**Avis de la Mission Régionale d'Autorité environnementale  
de Bourgogne-Franche-Comté  
sur le projet de parc éolien des Combes  
sur les communes de Marey-sur-Tille et Cussey-les-Forges (21)**

**N °BFC-2023-4109**

Figure 3: Parcs éoliens construits, autorisés ou en instruction dans l'aire d'étude éloignée

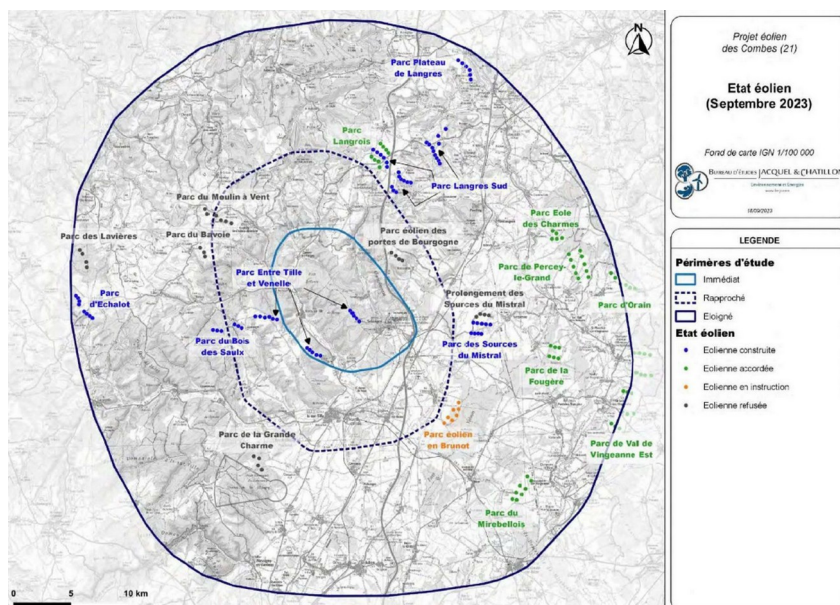
projetée du parc des Combes. Il est cependant malaisé de comprendre la logique de ce choix, notamment compte tenu du tableau 6, présenté par ailleurs (page 44), qui liste les parcs construits, accordés ou en instruction<sup>19</sup> et de la carte 10 (page 45) qui lui est jointe : en effet, ce tableau fait état de 13 parcs construits ou accordés, et d'un quatorzième en cours d'instruction (parc En Brunot, sept éoliennes), ceci à l'échelle de l'aire d'étude éloignée. Cet ensemble de 136 mâts (sept d'entre eux en instruction) serait plus représentatif des effets cumulés à l'échelle de l'aire éloignée. Les projets refusés, mais non purgés de tout recours, seraient également à considérer, notamment celui de Val de Vingeanne Ouest, au sud-est du parc des Combes, qui mériterait de faire l'objet d'une analyse particulière (sept éoliennes, à 15 km, n'apparaissant pas sur la carte dédiée).

- **de préciser les distances aux autres projets connus à l'échelle du périmètre éloigné ;**
- **de ne pas se restreindre aux seuls projets considérés au V.6 et de prendre en compte, pour l'étude des effets cumulés, l'ensemble des parcs éoliens construits, accordés ou en instruction (parc En Brunot) au sein du périmètre éloigné<sup>20</sup> ;**
- **de compléter l'analyse en cas de réalisation du projet de parc éolien de Val de Vingeanne Ouest.**
